Wyjaśnienie treści SWZ

dotyczy postępowania o udzielenie zamówienia publicznego prowadzonego w trybie podstawowym bez negocjacji o wartości zamówienia nieprzekraczającej progów unijnych o jakich stanowi art. 3 ustawy z 11 września 2019 r. - Prawo zamówień publicznych (Dz. U. z 2022 r. poz. 1710 ze zm.) – dalej pzp na ROBOTY BUDOWLANE pn. **Budowa zespołu sportowo – rekreacyjnego wraz z parkingiem przy ul. Piotra Skargi w Grójcu**

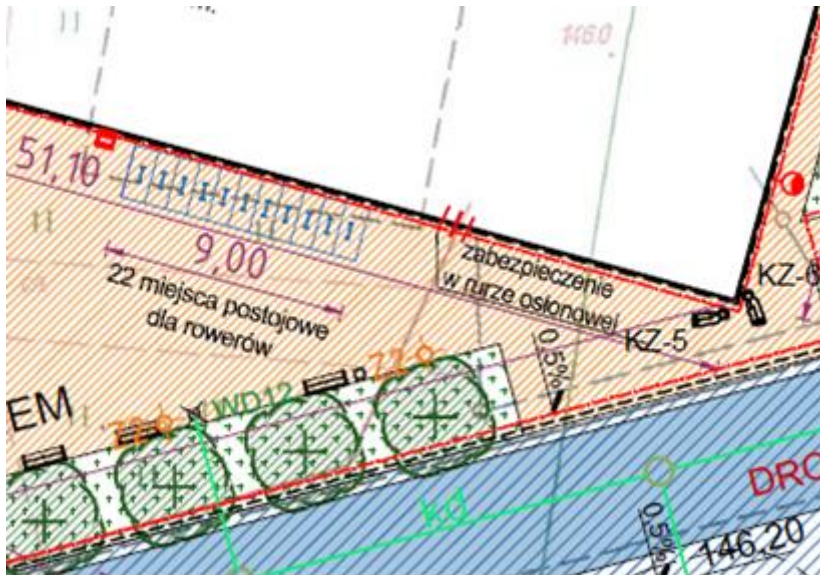
Proszę o wskazanie technologii wykonania nawierzchni poliuretanowej.

Nawierzchnię poliuretanową należy wykonać w następującej technologii: 3,5 cm warstwy stabilizującej ET, 7-8 mm warstwy granulatu gumowego SBR (frakcja 1-4 mm), górna warstwa 7-8 mm granulatu EPDM (frakcja 1-3 mm). Łączna grubość warstw nie może być mniejsza niż 5,0 cm.

Granulat pochodzący z pierwotnej produkcji - zgodnie z zapisami specyfikacji.
